改善箇所説明図

基準不適合状態発生箇所

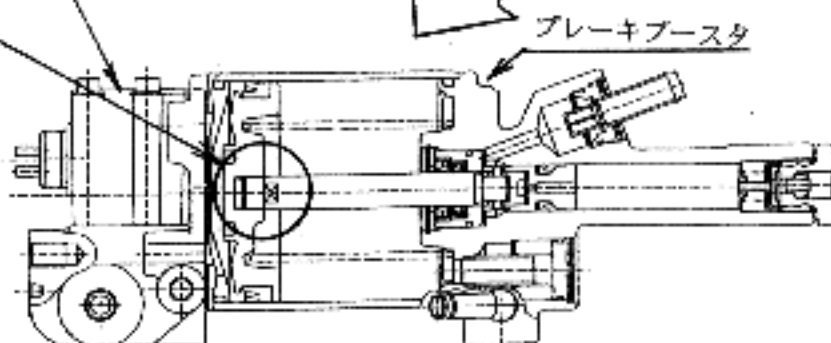
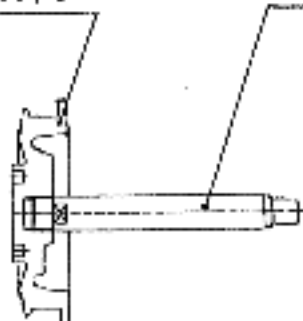
制動装置において、ブレーキブースタの
ピストンロッドのねじ部の長さが不足し
ているため、エアピストンと当該ピスト
ンロッドの締結部に緩みを起こすものが
あり、そのままの状態で使用が続けると、
ブレーキを開放してもブレーキが一時的
に戻り不良となり、最悪の場合、制動力
が低下するおそれがある。

改善前

改善後

ネジ長さを延長し、締
結用加工位置を変更

全車両、当該ブレーキブースタを良品と
交換する。
